Originalstellungnahmen | Billstedt117 | Bauleitplanung Online

Sehr geehrte Damen und Herren,
das Referat Kommunale Wärmeplanung der BUKEA nimmt zur TöB-Beteiligung im B-Plan-Verfahren Billstedt 117 (Standortentwicklung Archenholzstraße) - wie folgt - Stellung:

Bebauungsplan-Entwurf Billstedt 117 - Fachliche Stellungnahme als TöB-Beteiligung BUKEA/A2 zur registrierten Altlast Archenholzstraße 42

**Unser Vorgang 142904
Bebauungsplan-Entwurf Billstedt 117
Stellungnahme**

Nummer: 1

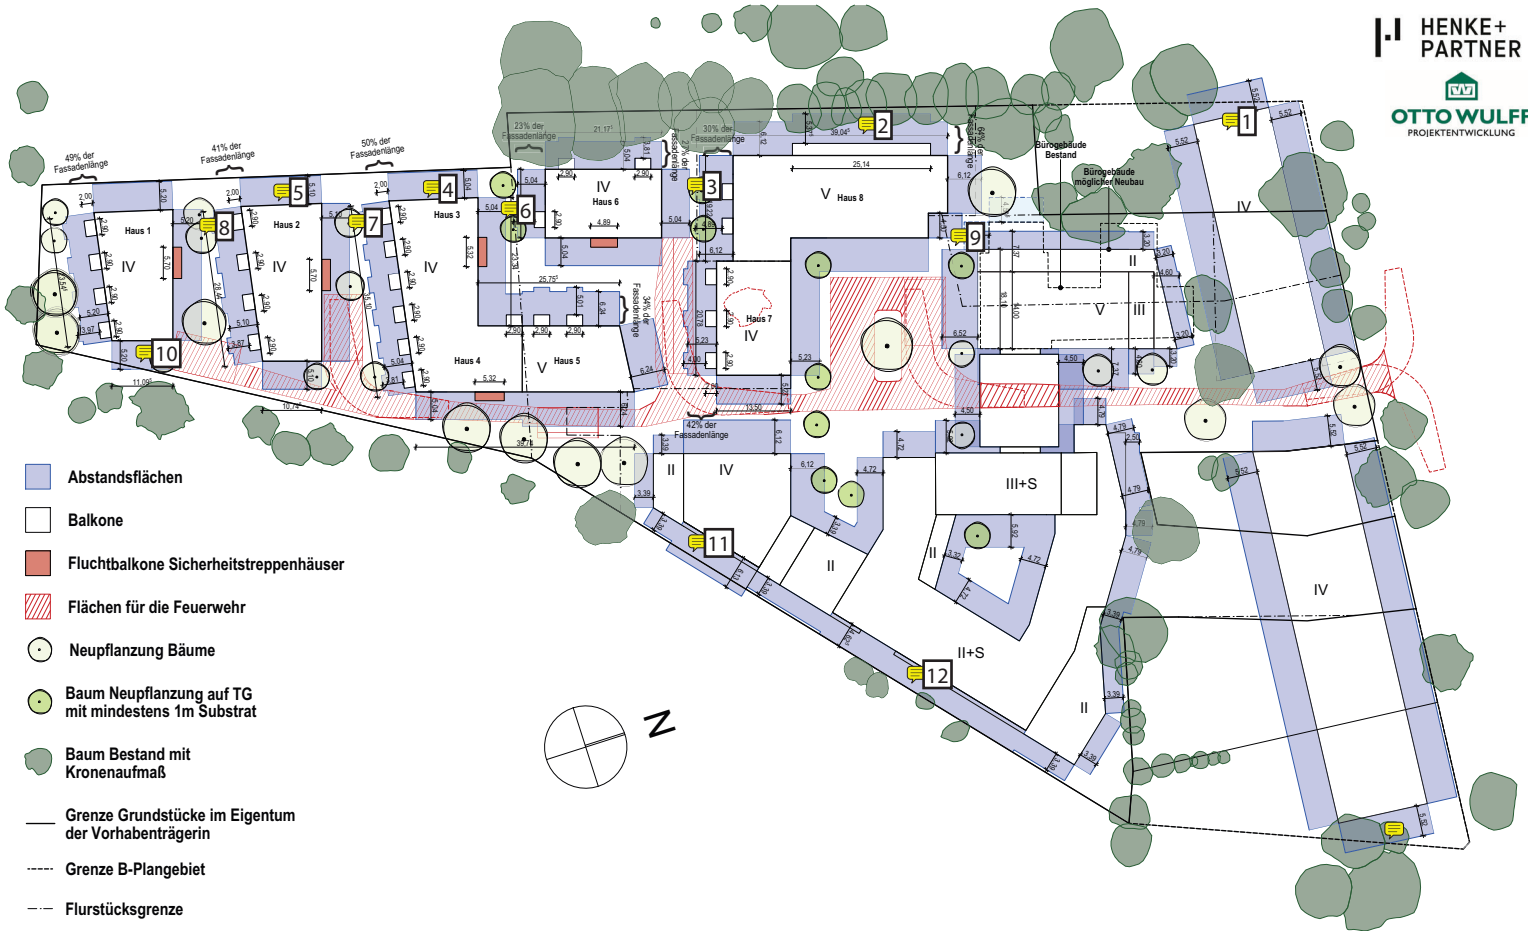
Ist hiermit auch das Dach der Tiefgarage gemeint? Auch dieses ist eine Gebäude.

Bild 3: Schematischer Lageplan 1 : 1.000 der verunreinigten Bereiche auf der Verdachtsfläche Archenholzstr. 42 (7434-113/00), Bauunternehmen Wulff

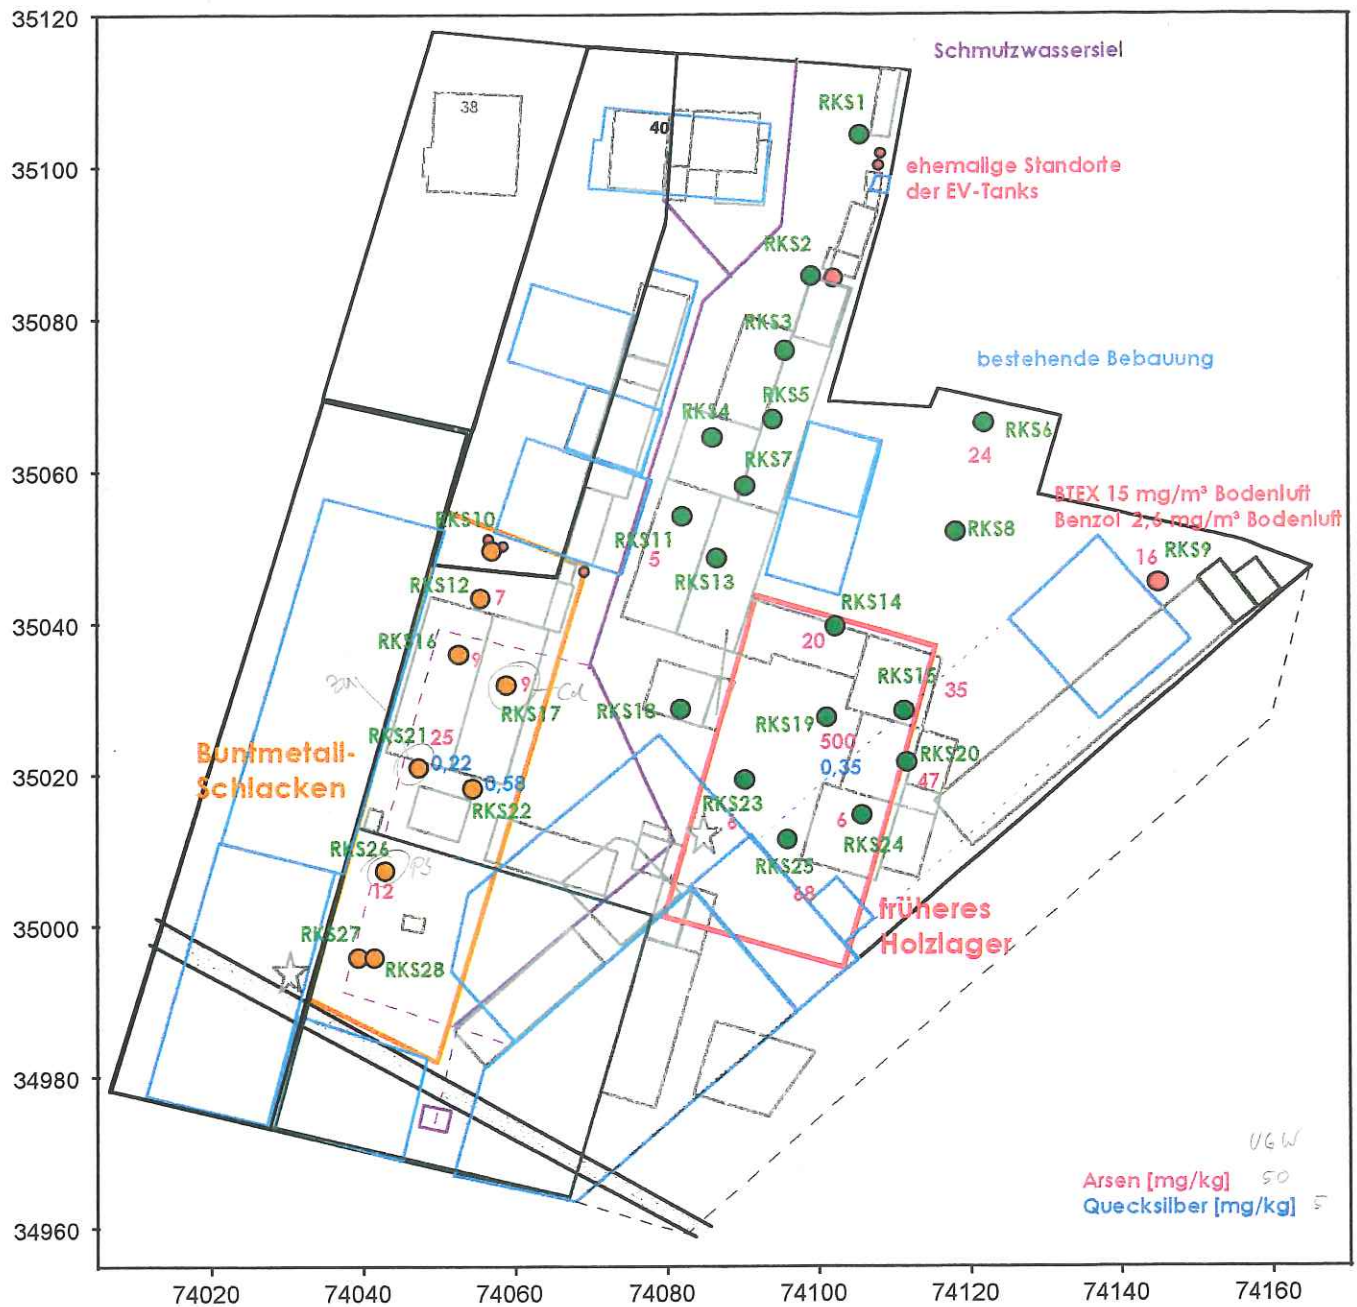
Der Bereich eines ehemaligen Holzlagers (rote Markierung - siehe Lageplan Sondierpunkte) ist durch Arsen und untergeordnet Quecksilber, vermutlich aus Holzschutzmitteln, belastet.

Nach Sanierung des ehem. Holzlagers im Jahr 2021 verbleibt im südwestlichen Teil der Altlast die 1999 erkundete Bodenbelastung durch Schwermetalle (Buntmetallschlacken). Dieser Bereich ist zurzeit vollflächig (Parkfläche und Fahrbahn) versiegelt, daher stellen die festgestellten Schadstoffe im Rahmen der Gefahrenabwehr und bei der gegenwärtigen Nutzung keine Gefahr dar. Im Zuge der im südwestlichen Teil der Altlast im Rahmen des B-Plan Billstedt 117 geplanten Neubaumaßnahmen, sind dann auch die Bodenkontaminationen im südwestlichen Teil der Altlast zu sanieren.

Es ist zu beachten, dass im AHK für die betroffene Fläche die Einstufung „Handlungsbedarf bei Nutzungsänderung oder baulichen Änderungen“ vermerkt ist. Aufgrund der angestrebten, teilweise sensiblen Nutzung der Fläche als Wohngebiet, ist auch der Bereich der Fläche, in dem die Buntmetallschlacken erkundet wurden (gelbe Markierung - siehe Lageplan Sondierpunkte), vor Beginn des Neubauvorhabens zu sanieren (z. B. mittels Bodenaushub). Ein entsprechendes Sanierungskonzept ist zu erstellen und der BUKEA/A2 zur Abstimmung vorzulegen.

Skizze B-Plan-Entwurf Billstedt 117 (nicht lagegenau)

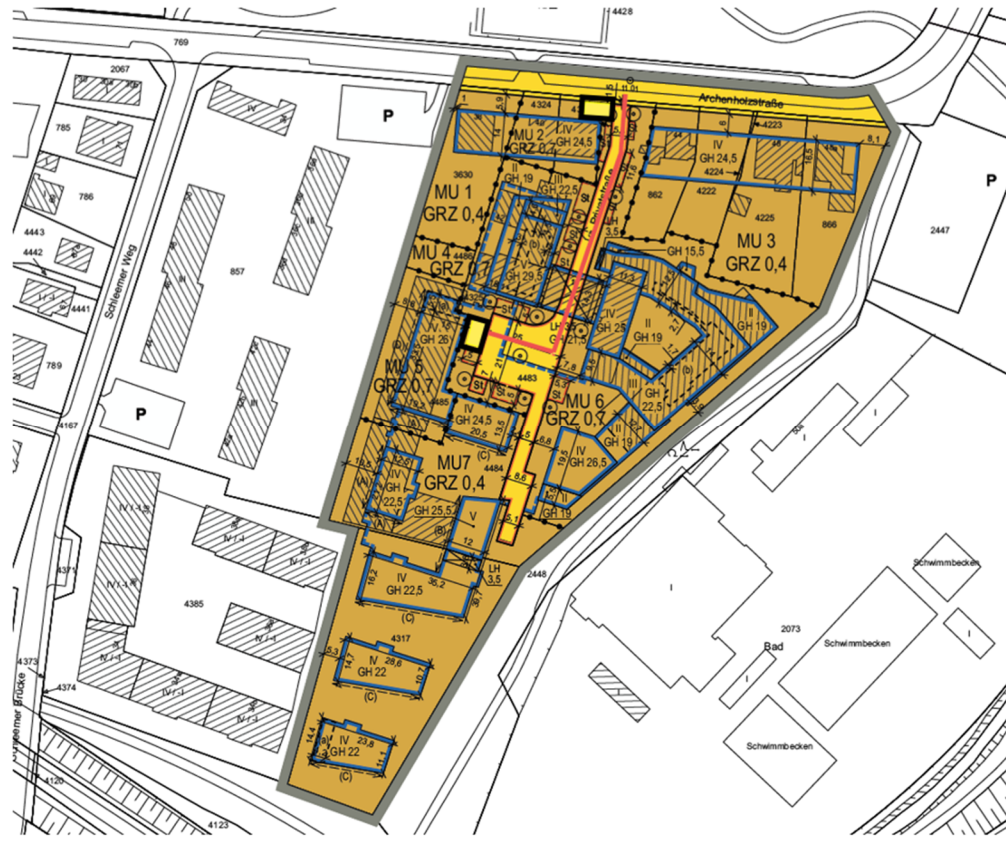
Die geplante Nutzungsintensivierung durch Nachverdichtung sowie die Herstellung des Energiewendernetzes (z. B. private Ladeinfrastruktur, Weiterleitung von erzeugter Energie aus Photovoltaikanlagen, elektrische Prozesswärme etc.) erfordert einen erhöhten Stromversorgungsbedarf, der durch den Einsatz von mindestens zwei neuen Netzstationen zu decken ist.

Es ist in den Unterlagen des Bebauungsplans aufzunehmen, dass für eine gesicherte Stromversorgung und zur Herstellung des Energiewendernetzes (z. B. private Ladeinfrastruktur, Weiterleitung von erzeugter Energie aus

Versorgungsfläche für 2 außenstehende Netzstationen = gelbes Rechteck,
Leitungstrasse für Netzstationen = rote Linie
